NOS REF. TER-ART-2018-77055-CAS-130504-J6M8H4

**MAIRIE DE BROU SUR CHANTEREINE**

OBJET Avis sur le projet arrêté  
PLU de Brou sur Chantereine

Nous vous confirmons que votre territoire est traversé par les ouvrages à haute et très haute tension (>50 000 volts) du Réseau Public de Transport d'Électricité suivants :

# BROU SUR CHANTEREINE (77)

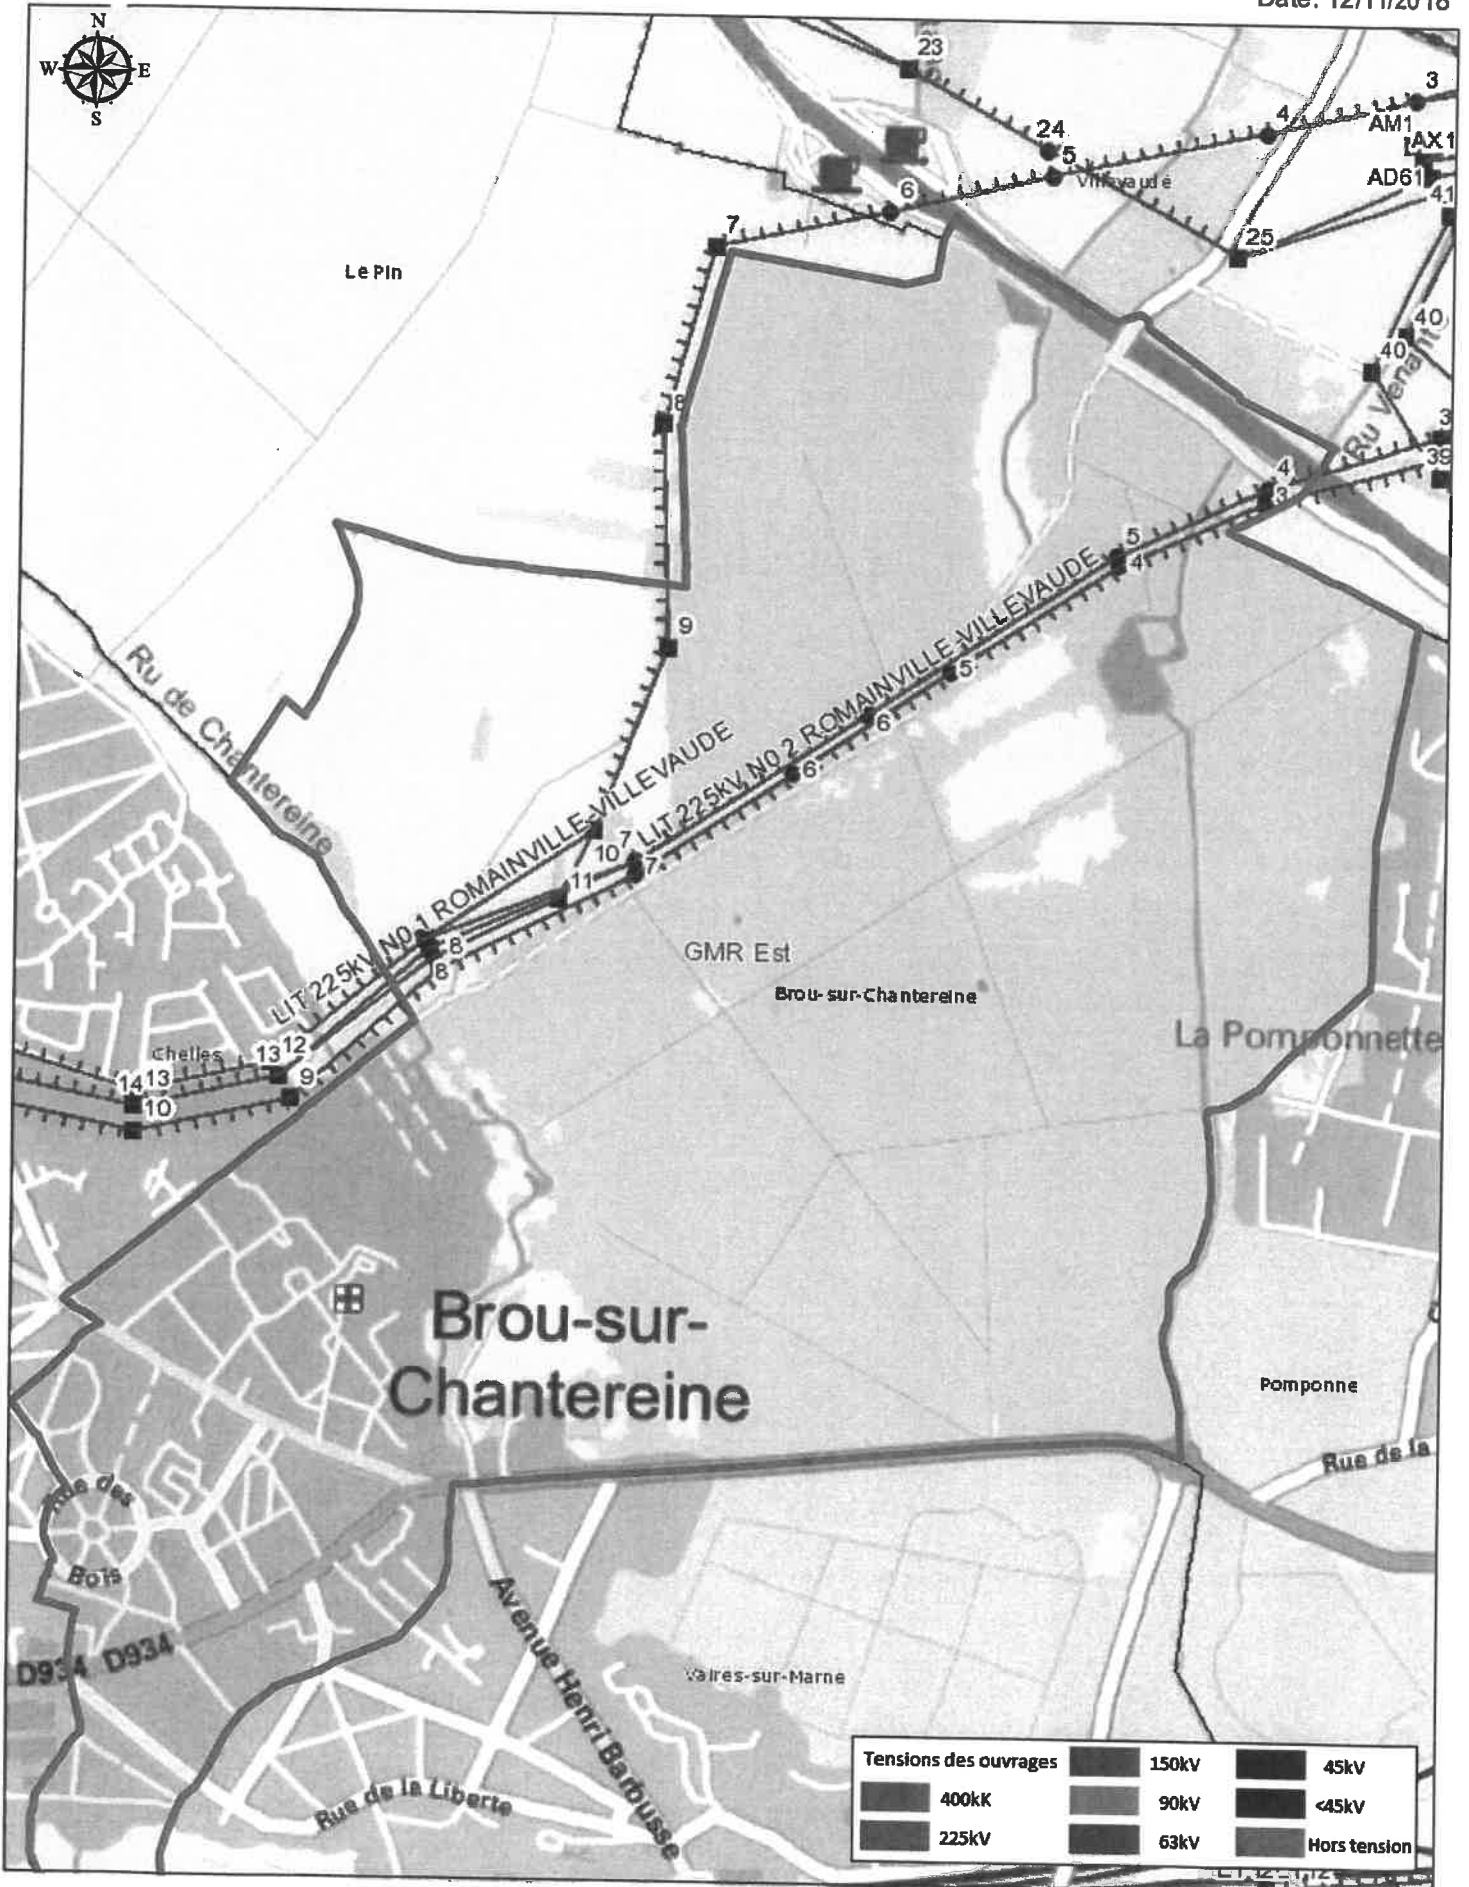
Vous trouverez en annexe à ce courrier une carte permettant de situer les couloirs de passage des lignes stratégiques.

Plan absent - Vous trouverez en annexe à ce courrier une carte permettant de situer nos ouvrages.
